改善箇所説明図(型式:YDR-WA137 通称名:WA200-8)

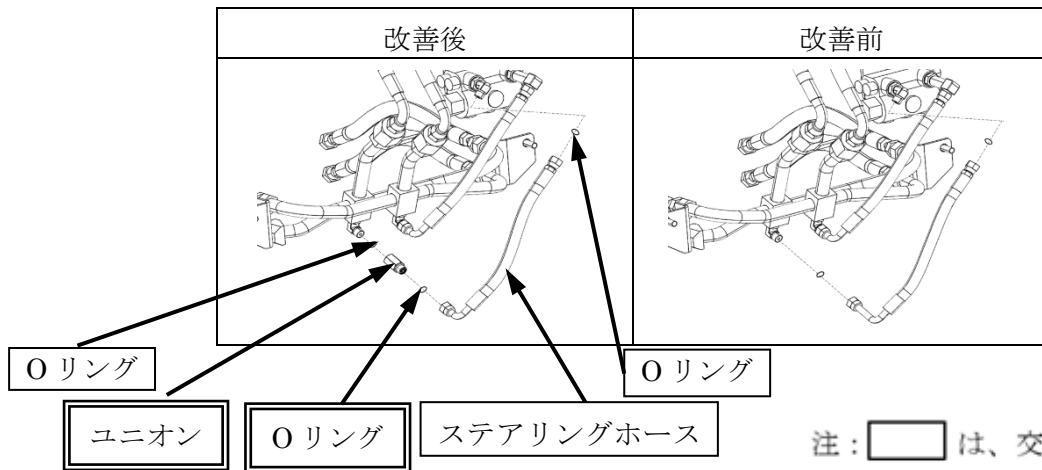
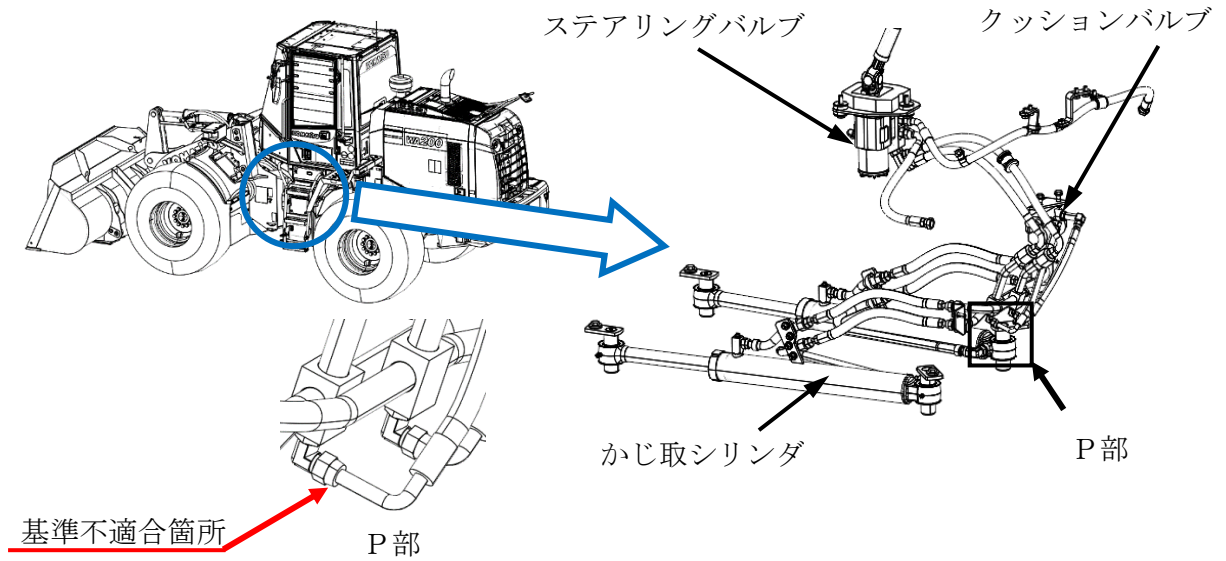
かじ取装置の一部のステアリングホース口金部分において、作動油圧の耐圧評価が不適切なため、ステアリングエンドまでの切り返し操作を繰り返す等の過度な操作を行うと発生した圧力により口金端部に亀裂が生じることがある。そのため、そのまま使用を続けると作動油が漏れ、容易にステアリング操作ができなくなるおそれがある。

改善措置の内容：全車両、該当するステアリングホース一式を対策品に交換する。

識別方法：ユニオンの装着により識別
